東海第二発電所

柏崎刈羽原子力発電所6号炉及び7号炉の 新規制基準適合性審査を通じて得られた 技術的知見への対応について

平成29年10月16日

日本原子力発電株式会社

【代替循環冷却系 系統概要図】

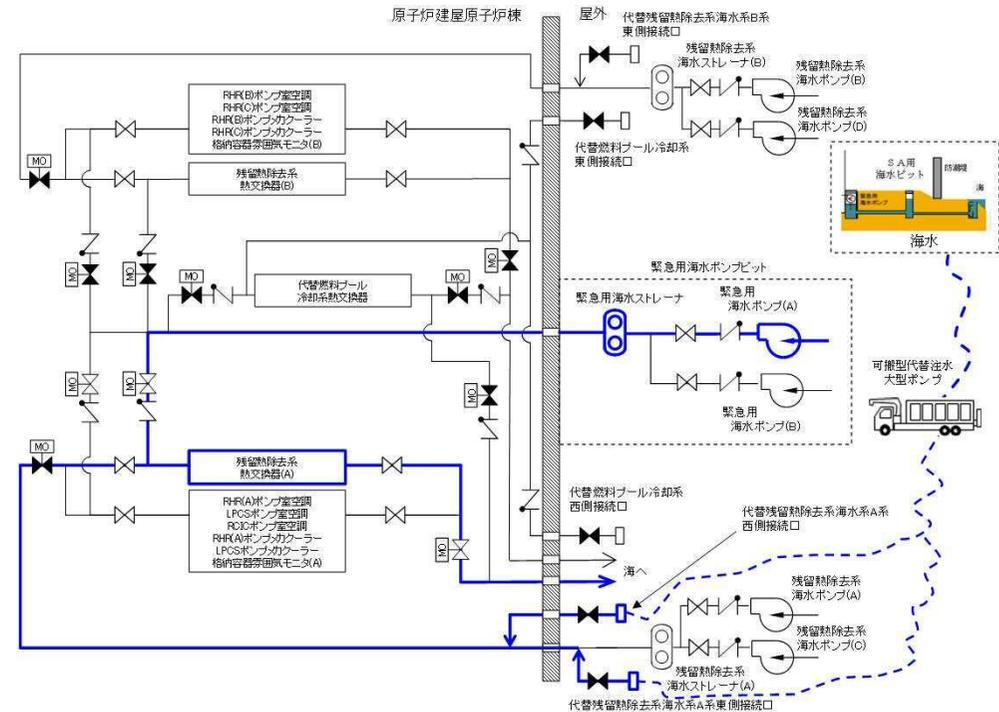
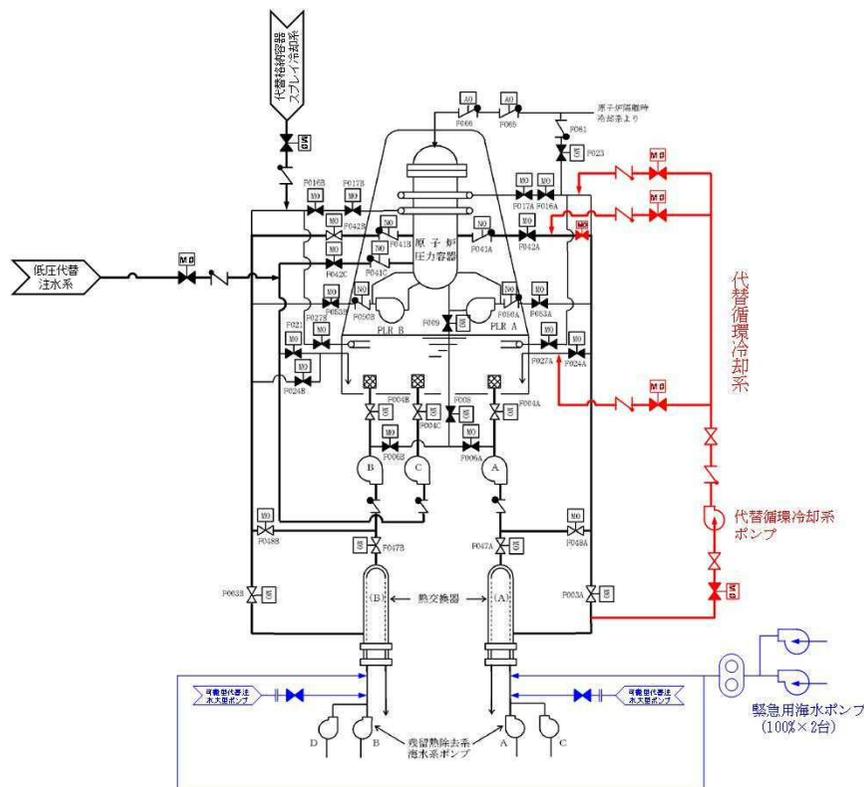
格納容器破損防止(過圧・過温破損)において、期待している代替循環冷却系の信頼性を整理して提示すること。

格納容器過圧破損防止対策としての代替循環冷却系※は、設置許可基準規則第43条(重大事故等対処設備)及び第50条(格納容器過圧破損防止)に適合する設計とする。

※ 代替循環冷却系は、サプレッション・プールを水源とし、残留熱除去系を流路とした新設の代替循環冷却系ポンプにより原子炉及び格納容器の循環冷却を可能とする。

【代替循環冷却系ポンプ仕様】

型式:うず巻形

容量:約250m³/h(格納容器の過圧破損防止に必要な流量)

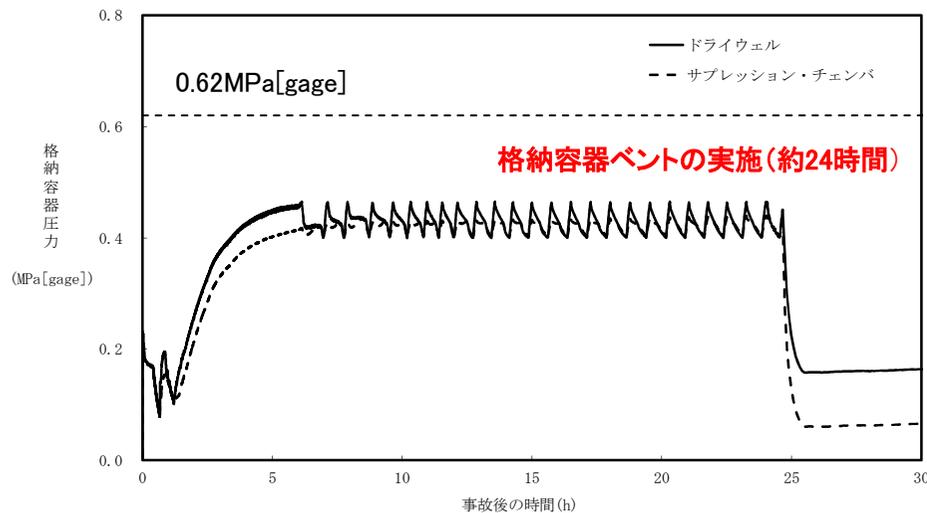
代替循環冷却系が使用できない場合において、実手順等を踏まえた最適条件とした場合の評価結果を整理すること
代替格納容器スプレイを可能な限り連続運転とする方針に対して、具体的に手順書にどのように定めるのか整理して提示すること

代替循環冷却系が使用できない場合における現実的な条件／手順及び評価結果は以下のとおり。

項目	現実的な条件	保守的な条件	現実的な条件の設定理由等
評価 条件	外部水源温度 (スプレイ温度)	20℃	35℃	地下式タンクが約20℃以下の水温になることが想定されるため、現実的な条件ではタンクへの補給が開始されるまでは20℃を設定 (保守的な条件は補給開始後の温度も踏まえて35℃一定)
	格納容器 スプレイ流量	102m ³ /h	130m ³ /h	【実手順】 格納容器スプレイの流量調整範囲は液滴径2mmが確保される102～130m ³ /hとし、可能な限り連続スプレイとなるよう流量を少なくし、間欠スプレイになる場合には、最低流量である102m ³ /hとする。 【現実的な条件】 手順に従い、102m ³ /hを設定 【保守的な条件】 より早期のベントに至る条件(被ばく影響が大きい条件)として流量制御範囲の最大流量である130m ³ /hを設定
	ペDESTAL (ドライウエル部) 水位	1m	0m	実態のプラント状態を考慮し、現実的な条件ではペDESTAL(ドライウエル部)の水張りを設定。(保守的な条件では、格納容器の熱容量に寄与するため水張りを考慮しない)
評価 結果	格納容器圧力・ 壁面温度	200℃, 2Pd以下		両ケースとも同等であり有効性評価の評価項目を満足する。
	Cs-137 (原子炉建屋へ の漏えい量)	約17.2TBq (7日間)	約14.3TBq (7日間)	現実的な条件の場合にはベント時間が遅延した影響から原子炉建屋への漏えい量が増加するが、両ケースともに有効性評価の評価項目を満足する。
	ベント時間	約24時間	約19時間	保守的な条件に比べ、現実的な条件ではベント遅延され、より希ガスの減衰効果に期待できる。
